高浜 3, 4号炉 大飯 3, 4号炉
原子炉施設保安規定変更認可申請に係る審査会合
における指摘事項への回答について
【大山生竹テフラの噴出規模見直しに係る運用変更】

2021年12月23日

審査会合における指摘事項（目次）

- 第1回審査会合（2021.9.7）および第2回審査会合（2021.11.25）における下表の指摘について、回答する。

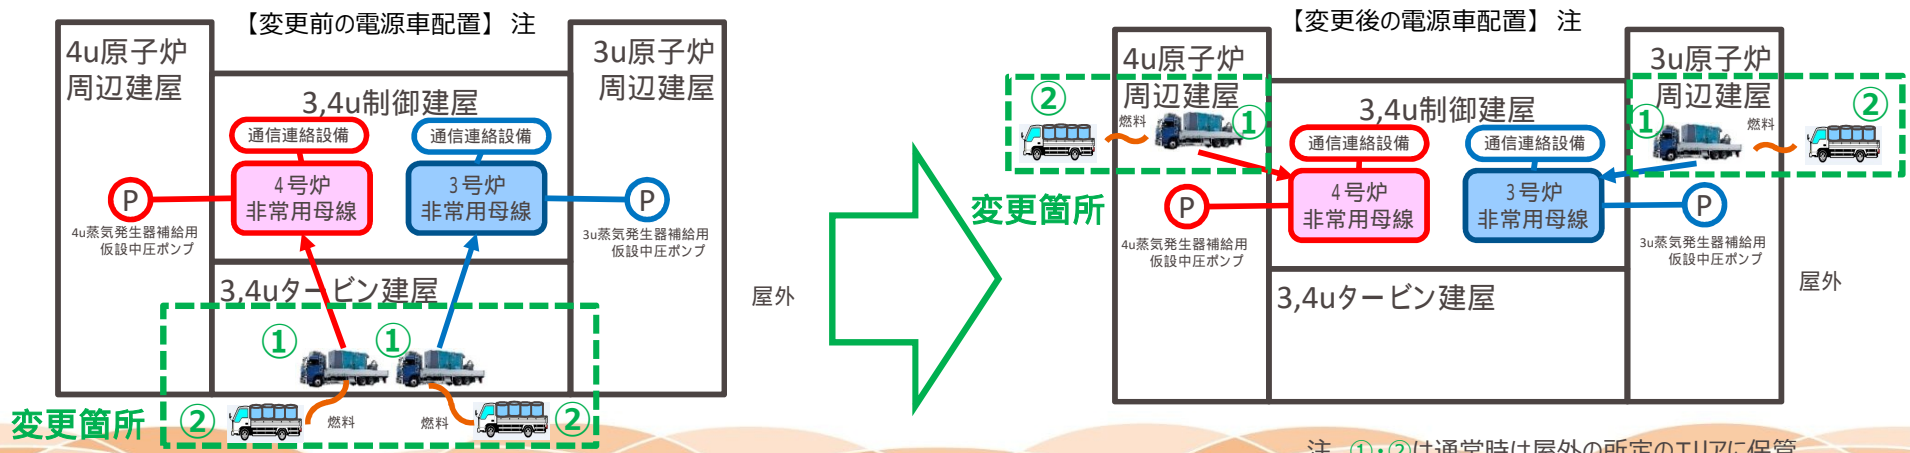
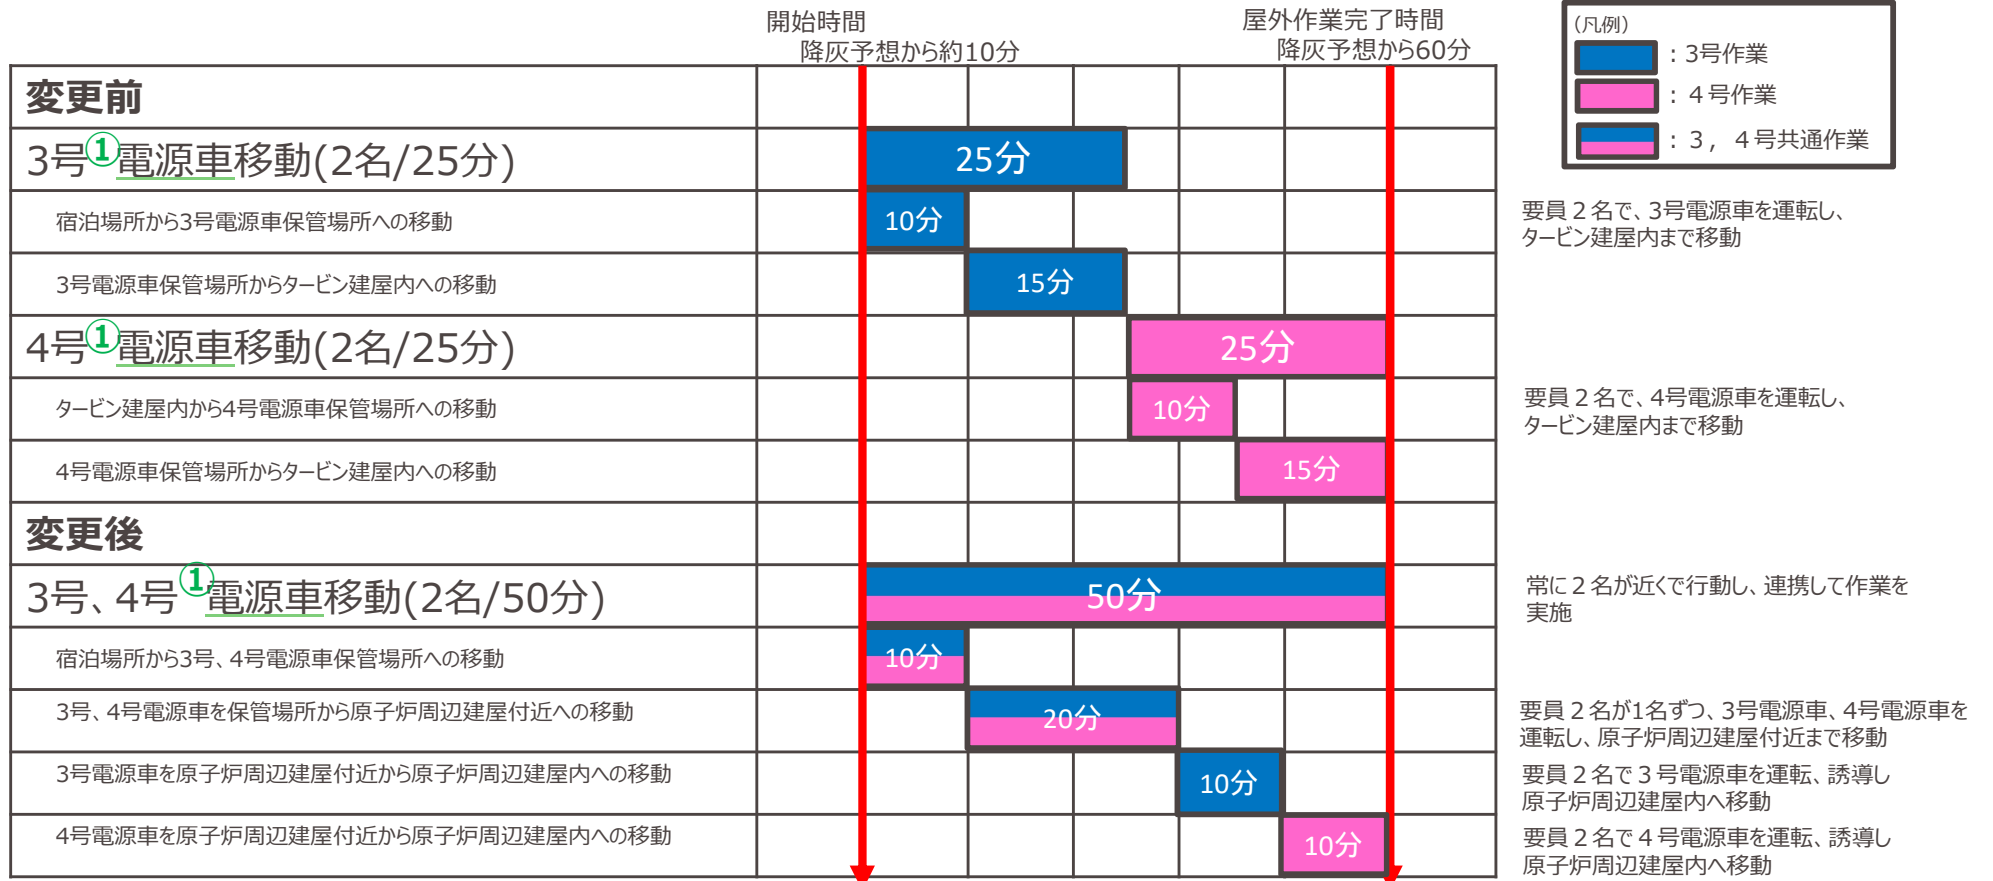
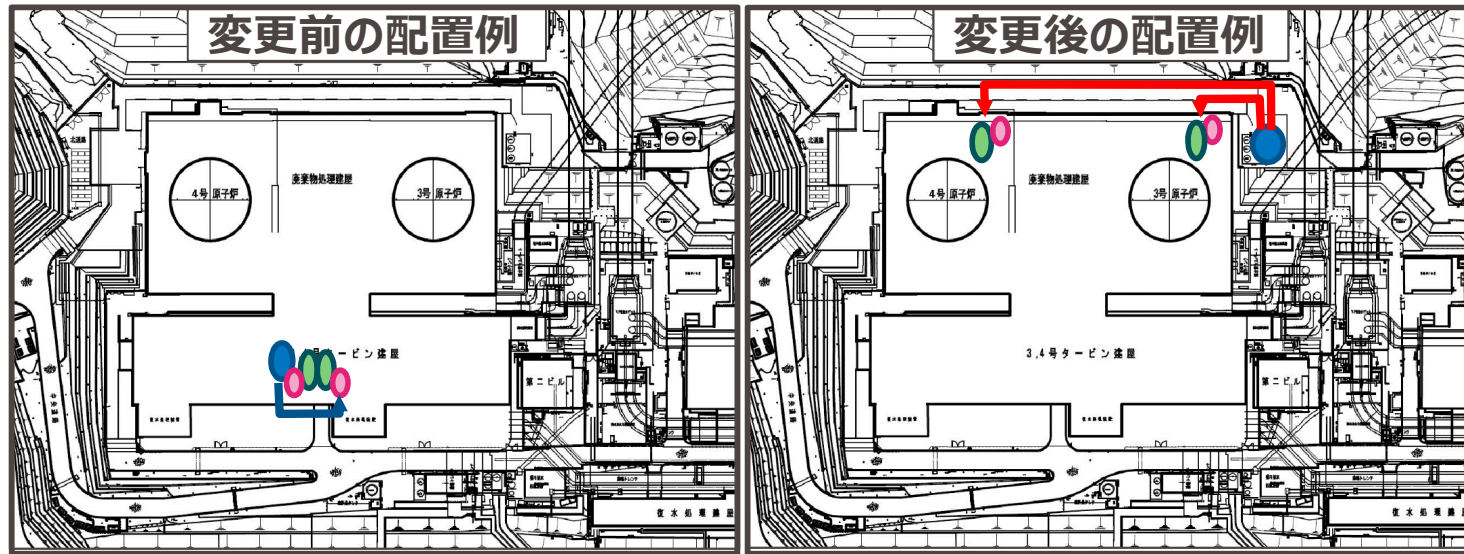
➤ 炉規則第83条に対応する手順フローのうち、「蒸気発生器補給用仮設中圧ポンプ（電動）準備」「通信連絡設備の確保準備」は保安規定の手順※が変更となり、「ディーゼル発電機フィルタ取替・清掃」「蒸気発生器補給用仮設中圧ポンプ（電動）起動」は保安規定の手順の変更はないが、手順に関するタイムチャートが変更となる。

①電源車の設置場所変更に伴い電源車の移動距離は既認可と比べて長くなった（次頁参照）が、従前は3号で実施してから4号実施としていた手順のうち一部（電源車の移動）を並行実施とすることで、50分以内に完了することを現場で確認済み。従来の作業完了時間に変更はなく、降灰開始前に作業が完了する。

- ① 電源車の設置場所変更に伴い電源車の移動距離は既認可と比べて長くなったが、従前は3号で実施してから4号実施としていた手順のうち一部（電源車の移動）を並行実施とすることで、50分以内に完了することを現場で確認済み。従来の作業完了時間に変更はなく、降灰開始前に作業が完了する。

- ①電源車の設置場所変更に伴い、従来タービン建屋（屋内）に保管していた可搬式排気ファン、仮設ダクト等の保管場所を原子炉周辺建屋近傍（屋外）へ変更した。（原子炉周辺建屋内に適した保管場所がないため）
- これにより可搬式排気ファン、仮設ダクト等を屋外から屋内へ運搬する手順が追加となったが、降灰開始までに対応できることを現場で確認済み。
- また、屋内作業の想定時間が20分増加するが、炉心冷却が可能な蒸気発生器の水位を維持できる時間内に作業を完了できる。

可搬式排気ファンおよび仮設ダクト等設置作業は、1箇所あたり上表とは別に緊急安全対策要員3名が130分以内で実施する。
